ZIM-DZ.2620.32.2020

Dotyczy postępowania o udzielenie zamówienia publicznego prowadzonego w trybie przetargu nieograniczonego pn: „**Budowa drogi 2KDY na terenie Nowego Centrum Łodzi**” Nr sprawy **ZIM-DZ.2620.32.2020**

- I. Na podstawie art. 38 ust. 1 ustawy z dnia 29 stycznia 2004r. – Prawo zamówień publicznych (t.j Dz. U. z 2019 r., poz. 1843 ze zm.), zwanej dalej ustawą Pzp – do Zamawiającego zostały wniesione pytania¹ Wykonawców, na które Zamawiający udziela poniższych odpowiedzi.

Wycinek rysunku z uszczegółowieniem styku nawierzchni:

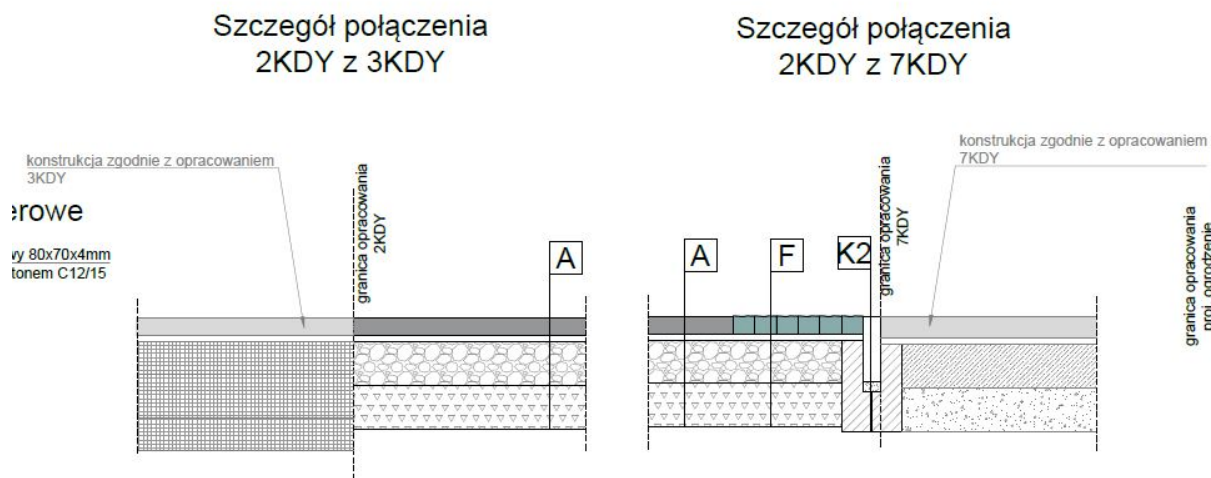
Prosimy o przekazanie detalu połączenia z 3KDY i 7KDY- nie zostały dołączone do Specyfikacji Istotnych Warunków Zamówienia.

Zamawiający informuje, iż wszelkie uszczegółowienia zostaną przekazane po podpisaniu umowy.
